Modulo per la presentazione delle osservazioni per i piani/programmi/progetti sottoposti a procedimenti di valutazione ambientale di competenza statale

ID: Codice procedura (ID_VIP/ID_MATTM): 12691

“Progetto di un impianto eolico denominato "Pitigliano" ubicato nei comuni di Pitigliano (GR) e Sorano (GR) costituito da 20 (venti) aerogeneratori di potenza nominale 7,0 MW per un totale di 140,0 MW con relative opere connesse ed infrastrutture indispensabili”

Immagine 1. Vincoli ex art. 136 del CBC dal PIT della Regione Toscana e zona approssimativa dove è progettato l'impianto industriale.

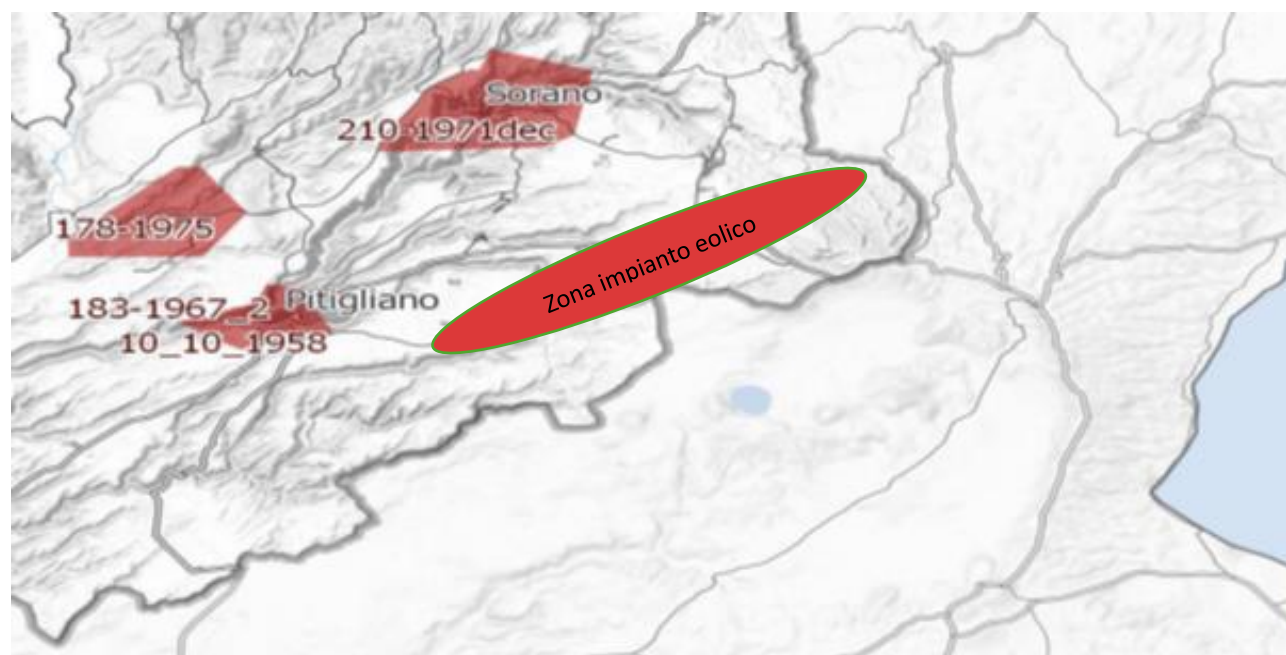
Al contrario si evidenzia che l'impianto eolico industriale citato non solo ricadrebbe con tutti e 20 gli aerogeneratori all'interno delle fasce di rispetto di 3 km dei due vincoli paesaggistici di notevole interesse pubblico esistenti nella Regione Lazio e con una parte di essi nel vincolo paesaggistico del centro abitato di Sorano (GR), quindi in aree non idonee all'installazione di impianti di energia rinnovabile. Addirittura, alcuni aerogeneratori sarebbero ubicati a poche centinaia di metri dai perimetri dei due vincoli paesaggistici laziali ex art 136 del CBC. (Nell'Allegato n. 3 sono riportate le immagini che illustrano in maniera dettagliata quanto affermato).

un'ulteriore incompatibilità con la tutela del Paesaggio.

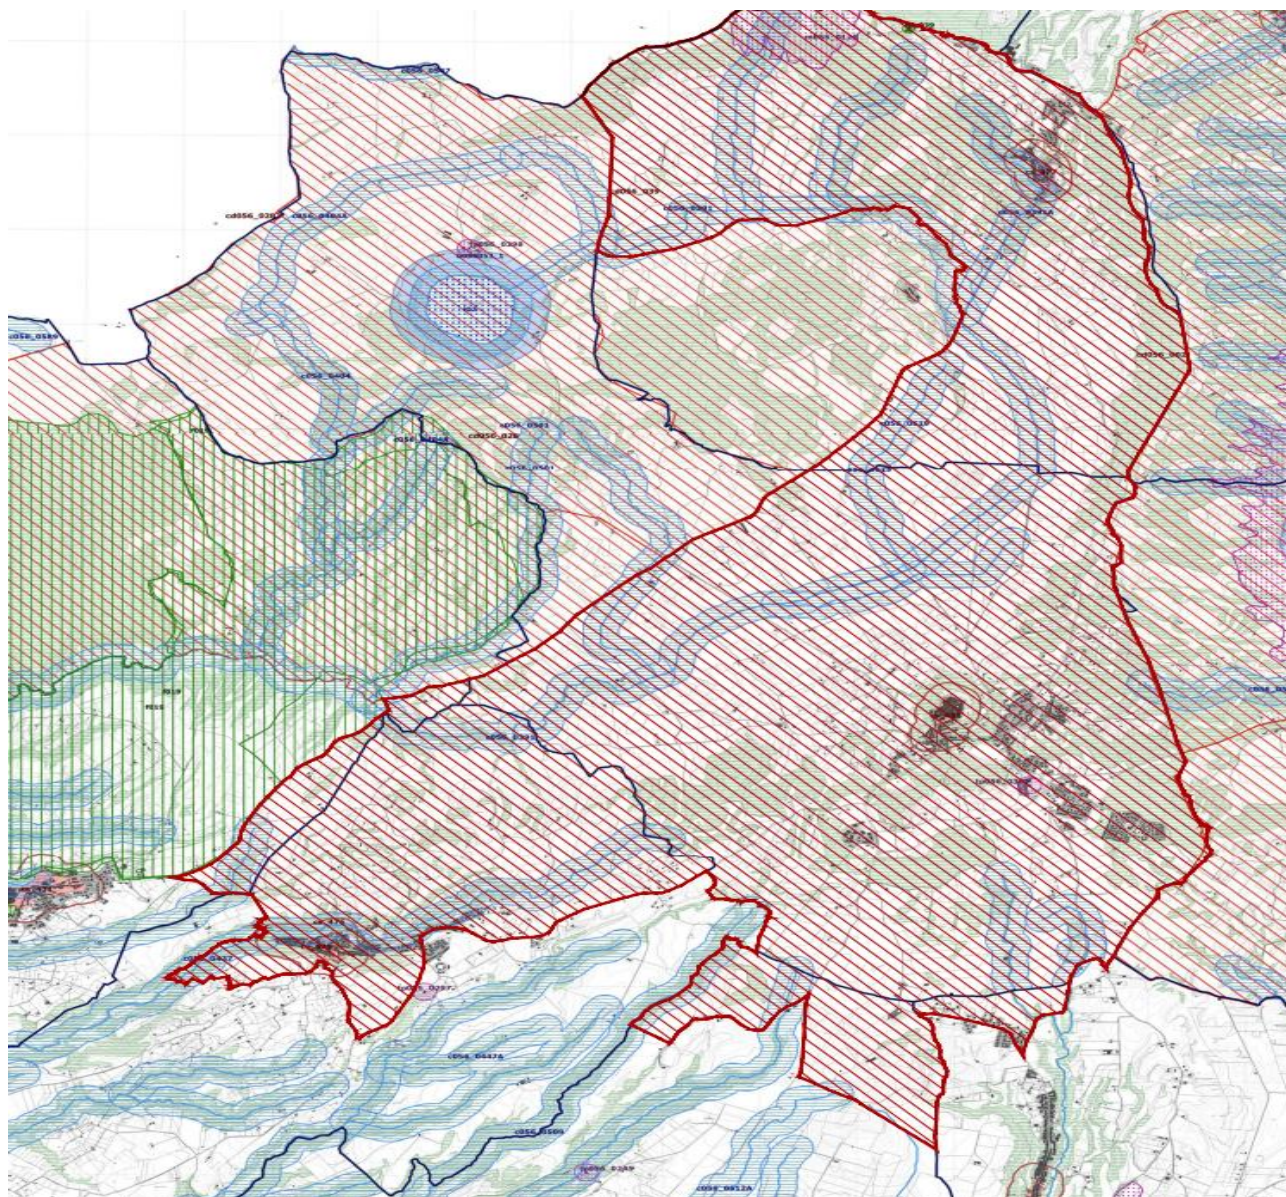
Come è illustrato nell'immagine si ribadisce che l'impianto industriale *Pitigliano* ricade completamente all'interno delle fasce di rispetto dei due vincoli di notevole interesse pubblico e lambisce quelle di un terzo vincolo e quindi come affermato dal Consiglio di Stato nelle sentenze citate, l'impianto è insediato in area non idonea ai sensi dell'art. 20 comma 8 lettera c quater del D.Lgs. n. 199/2021 e ss.mm.ii al contrario di quanto sostiene la proponente.

Si ricorda inoltre che il vincolo dell'”*Orlo della Caldera di Latera* ha cucito insieme i due vincoli enunciati e già esistenti della *Conca del Lago di Bolsena* (D.M. 24.10.1960 e D.M. 22.05.1985) e la *Conca del Lago di Mezzano* e territorio circostante (DM 22.05.1976 “*Conca del Lago di Mezzano e territorio circostante*” e DM 22.05.1984 “*Selva del Lamone*”) testimoniando, se ce ne fosse stato ancora bisogno, il notevole pregio paesaggistico di tutta l'area. Pregio paesaggistico arricchito dal valore naturalistico della confinante Riserva Naturale regionale *Selva del Lamone* con la sua Area Contigua e i vari siti *Natura 2000* e le due aree di importanza internazionale per gli uccelli, *IBA 099 Lago di Bolsena* e la *012 Selva del Lamone*. Inoltre, si segnala anche l'impatto sulle tradizioni agroalimentari con la zona DOC vino bianco di Pitigliano, del Pecorino Toscano DOP, dell'olio extravergine di oliva DOP Canino, la Lenticchia di Onano, il vino Aleatico e il fagiolo del Purgatorio di Gradoli e altri pregiati prodotti tipici locali del *Biodistretto del Lago di Bolsena* che comprende anche i comuni laziali interessati dall'impianto industriale.

Immagine 3. Cumulo di una parte di impianti eolici, fotovoltaici e geotermici industriali in progettazione ed esistenti intorno all’eolico industriale Pitigliano.

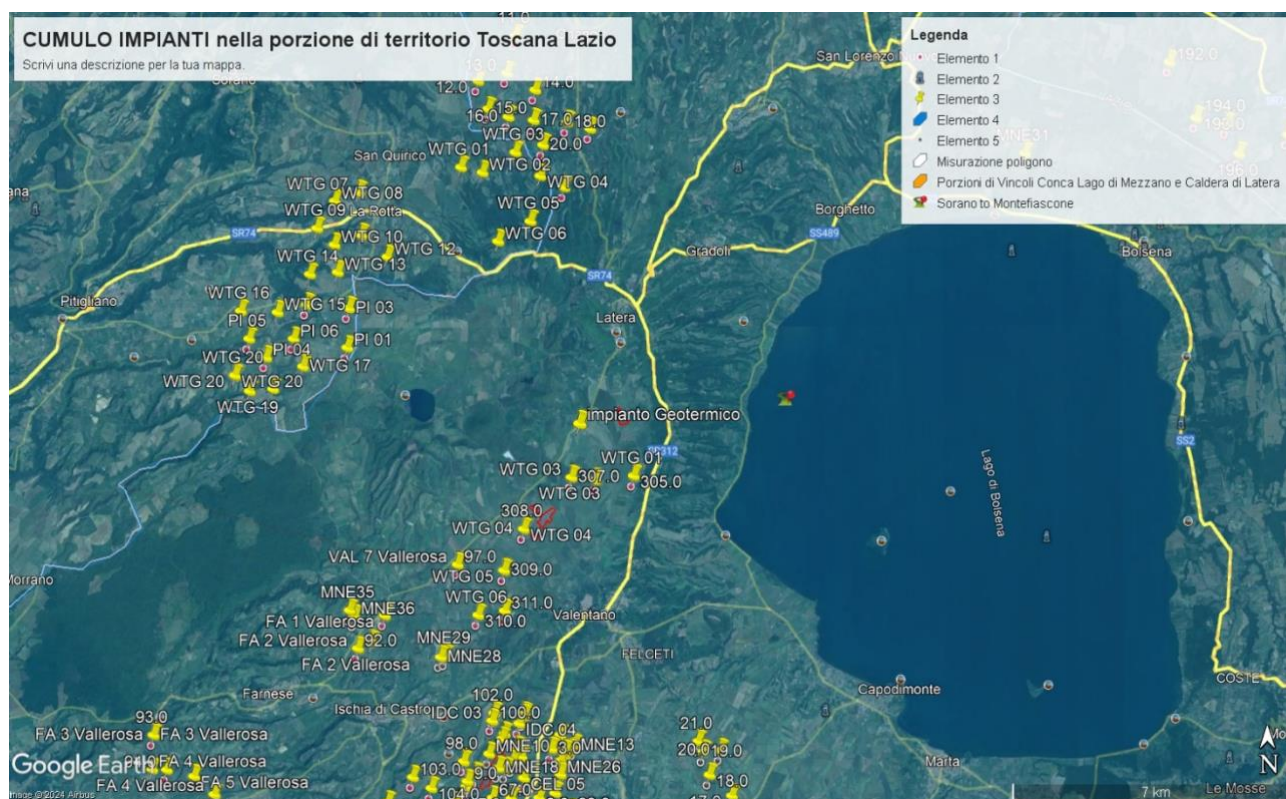
scale di studio (vasta, intermedia e di dettaglio...". Le analisi debbono non solo definire l'area di visibilità dell'impianto eolico industriale, **ma anche il modo in cui l'impianto viene percepito all'interno del bacino visivo.** Le analisi visive debbono inoltre tenere in opportuna considerazione **gli effetti cumulativi derivanti dalla presenza di più impianti".** Nella Relazione Paesaggistica e nello Studio di Impatto Ambientale prodotte dalla proponente come già evidenziato è stato ignorato il vincolo paesaggistico di notevole interesse pubblico ex articolo 136 del Codice dei Beni Culturali "*Ambito paesaggistico, geologico e geomorfologico dell'Orlo della Caldera di Latera ...*" Non vengono nemmeno citati gli impianti eolici in progetto al MASE, il *Rempillo* (6 aerogeneratori) e un altro in verifica amministrativa di 14 aerogeneratori e 72,6 MW. Ad oggi nei territori di Pitigliano, Sorano e in quello limitrofo potenzialmente potrebbero essere insediati 40 aerogeneratori alti 200 metri e larghi 170. Ma la Proponente si guarda bene dal citare gli altri impianti che creerebbero il cumulo e quindi maggiore impatto. Infatti, sul territorio della *Città del Tufo* (Sorano e Pitigliano) impatterebbero anche l'impianto eolico *Montarzo* di Onano con 13 aerogeneratori dalle dimensioni ricordate, l'altro eolico industriale nel territorio di Valentano con sette aerogeneratori (stesse dimensioni), gli impianti di Farnese con un minieolico di 3 Torri alte 60 metri già installate in località *Poggio del Crognolo* e l'impianto eolico industriale *Vallerosa* (7 aerogeneratori alti 200 metri e larghi 158 metri) in procedura VIA presso la Regione Lazio. Inoltre, altri impianti del minieolico già presenti a Valentano, Cellere e Piansano e due progetti eolici industriali con le stesse dimensioni (200 m x 170 m) nel Comune di Ischia di Castro. La valutazione del cumulo non prende in considerazione neanche gli impianti industriali di fotovoltaico e agrivoltaico in progetto a Farnese, Valentano, Ischia di Castro, Cellere e neppure l'impianto geotermico in procedura VIA al MASE, progettato nella *Caldera di Latera*. Quindi è stata effettuata una valutazione del potenziale impatto cumulativo non veritiera a dispetto di quanto affermato dalla Proponente che sostiene di aver preso in

considerazione uno spazio di 10 km intorno al suo impianto per gli impatti che si creerebbero.

IMMAGINE n 2. Mappa eolici elaborata dall'Associazione Amici della Terra. La mappa evidenzia il cumulo degli impianti tra Lazio e Toscana.

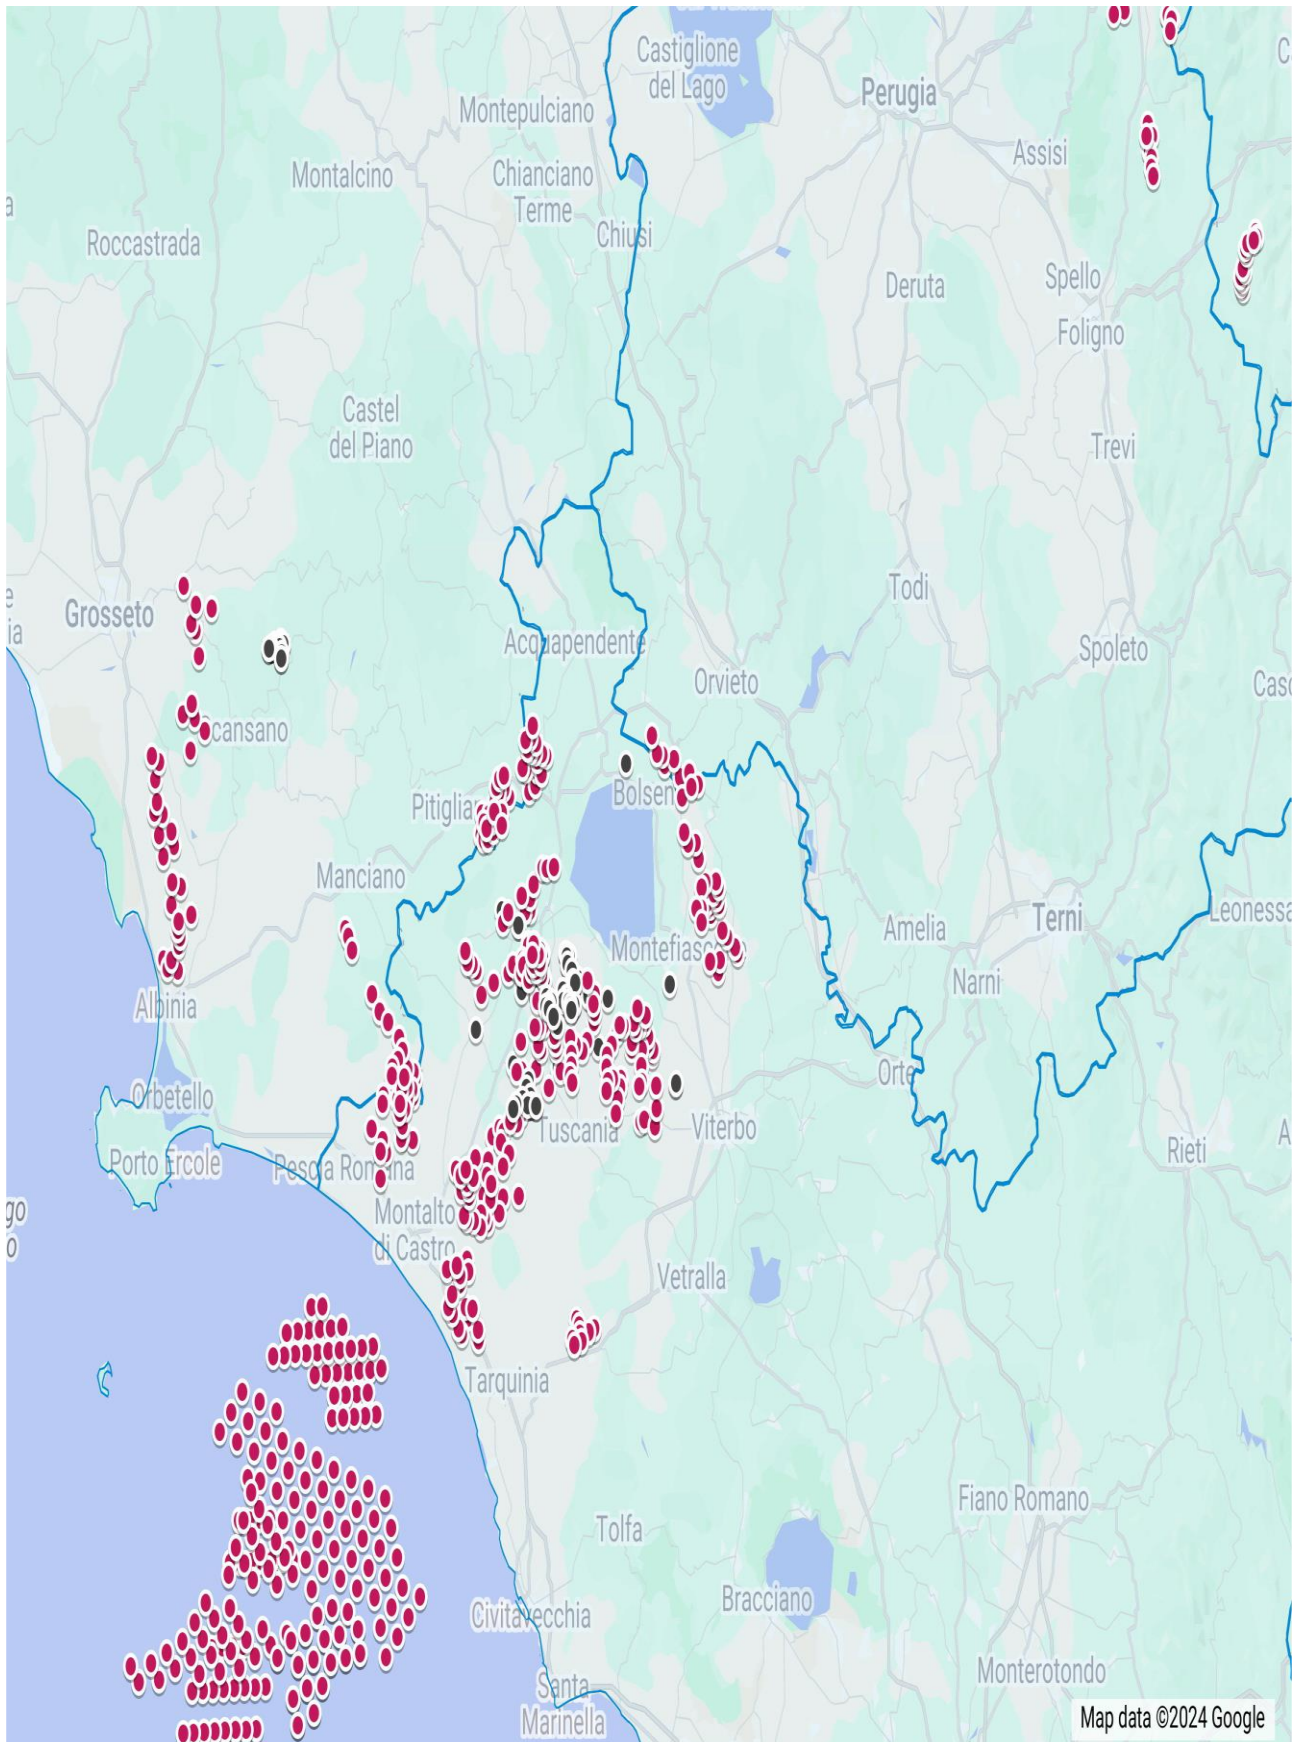
Riguardo al cumulo degli impianti FER, le mappe prodotte dalla proponente riguardano, come già evidenziato, soltanto una parte molto piccola degli impianti FER dell'area intermedia e vasta e in particolare di quelli eolici che contribuiscono a creare un notevole cumulo e la saturazione del territorio tosco laziale. Riguardo al cumulo dei soli impianti eolici si riporta la mappa dell'intervisibilità degli impianti eolici elaborata dall'associazione nazionale *Amici della Terra*.

IMMAGINE n. 4 Mappa della intervisibilità degli impianti eolici elaborata dall'Associazione nazionale Amici della Terra. La mappa non è aggiornata comunque rende molo bene dell'enorme impatto visivo creato dal cumulo degli impianti.

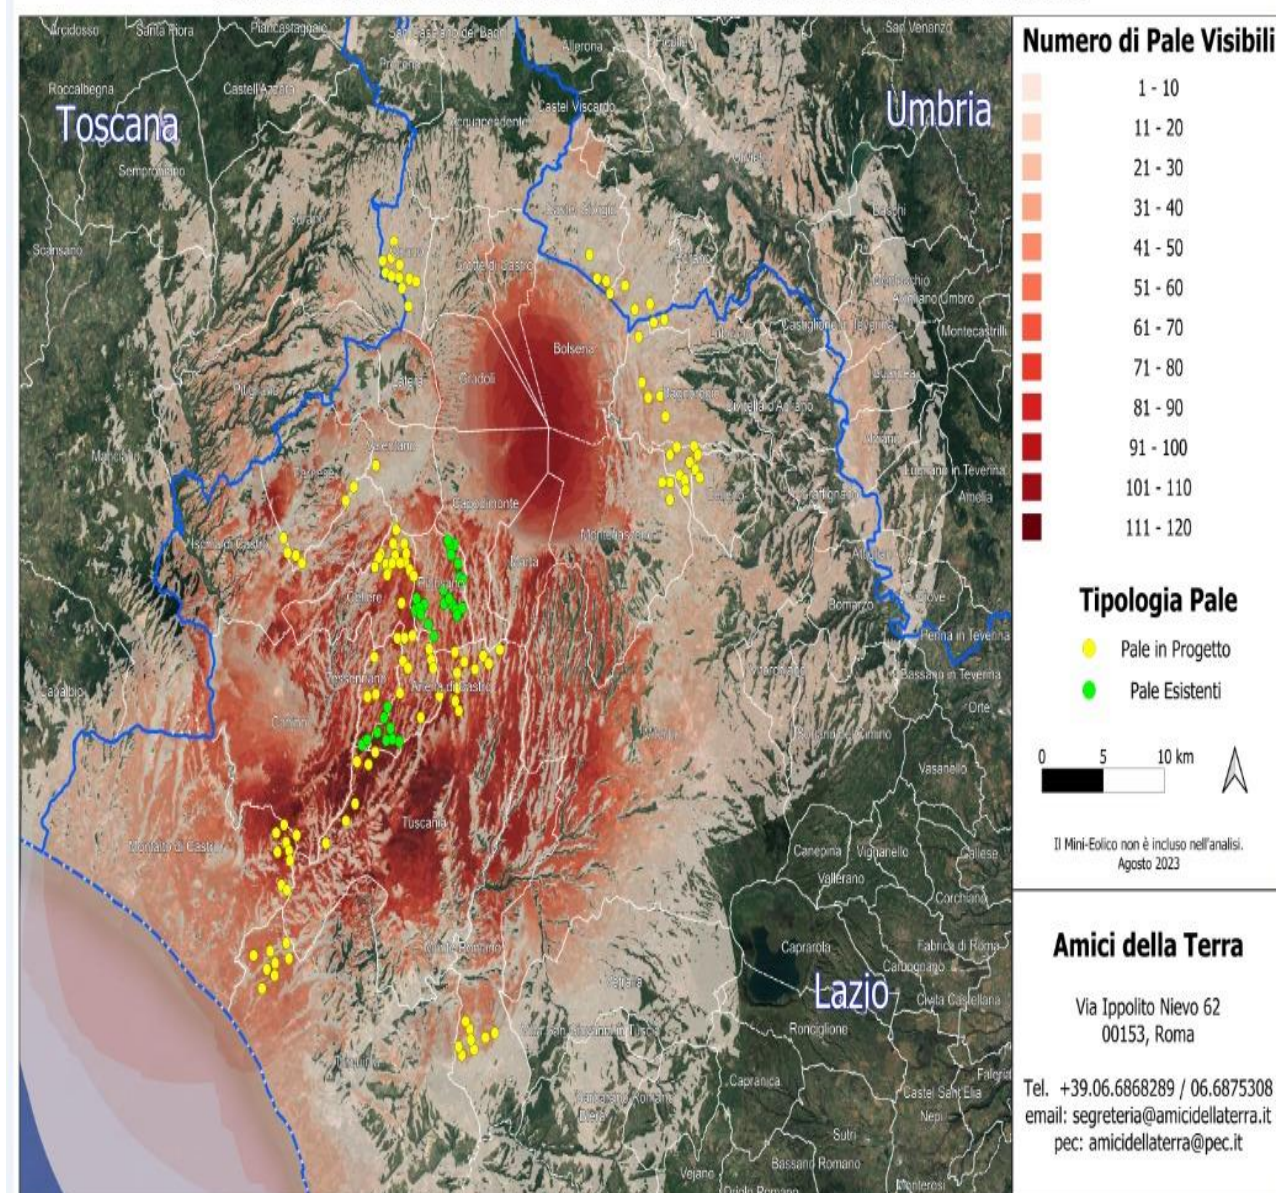
Se agli impianti eolici rappresentati qui sopra, che non comprendono né l'impianto eolico *Pitigliano* né le altre 14 pale del progetto eolico in verifica amministrativa sempre nel territorio di Pitigliano, si aggiungono le migliaia di ettari (7000 finora) di territorio occupato dagli impianti fotovoltaici e agrivoltaici e dalle altre tipologie appare chiaro il numero spropositato degli impianti FER nella Toscana meridionale e nella Tuscia.
